工程指示 / 要求簡箋(E.I.)

工程指示編號：EI / 6305 / 23

工程名稱：將軍澳日出康城 11

工程項目：趟門 限位片 AP04 放行大貨 (T1-T3) 地盤用

名稱	封門板	制圖	WYY	2022-03-07	修改	(A)	B
材料	3mm厚鋁板	復核			日期	20230302	3/6
顏色	ECD3X1009 9S-XF1	批准			圖號	J858-SD-AP04

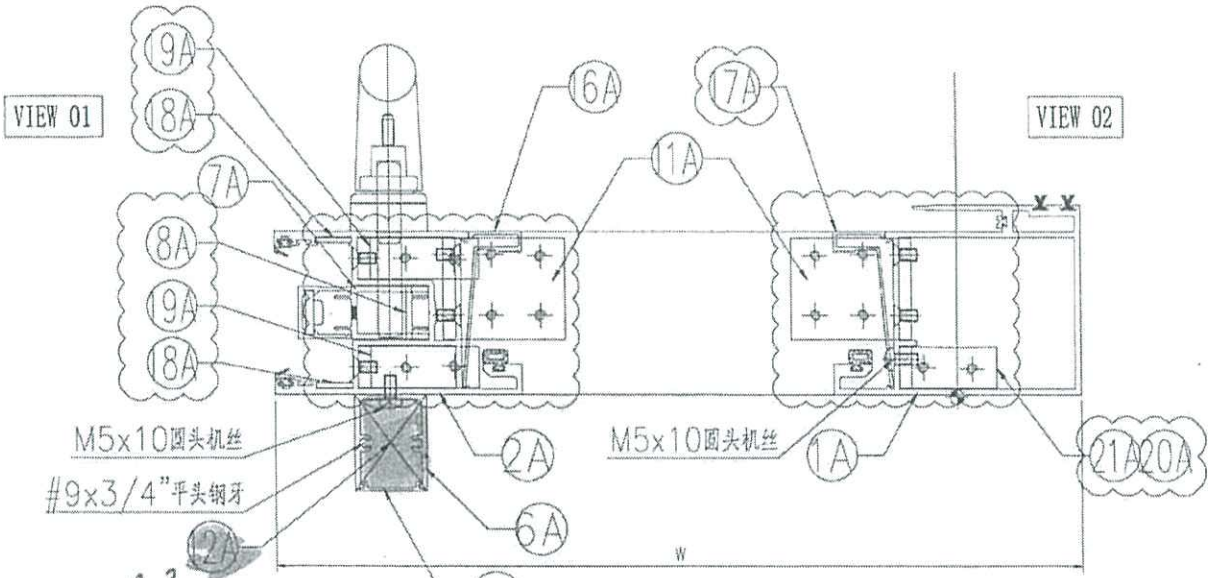
A 版: 限位片(AP04)放行大貨，送到地盤安裝。請自行減去已生產數量。A 版: 重申留意*重要尺寸，只可以正公差。因應 T2 的門玉限位片尺寸太窄，導致刮到路軌。請按圖生產 150 件，送到地盤更換及備用。留意*重要尺寸，只可以正公差。放行先做優先數量，到完成樣板趟門玉生產後才做大貨。注明林繼勝收貨。

米
重要尺寸
公差上只可做大
52mm

(正公差)

每行 共做150件

請自行減去已生產數量

名稱	趟門拆圖	制圖	Jack	2023-01-09	修改	▲	
材料	-	復核			日期	20230302	
顏色	-	批准			圖號	A-SD-01-DS(1)

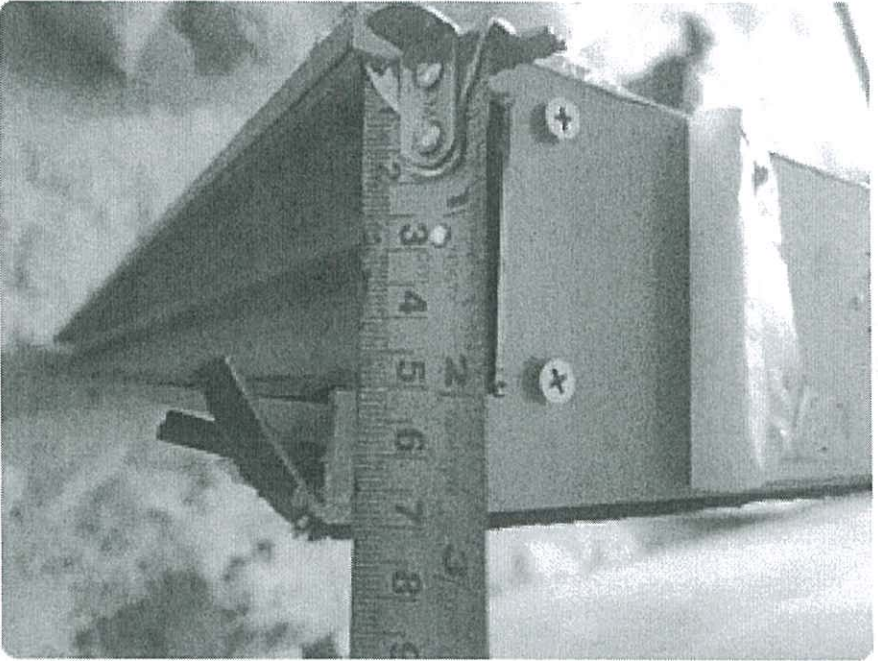
木質
硬 50
53

@Midi 林繼勝 今次呢批無50個
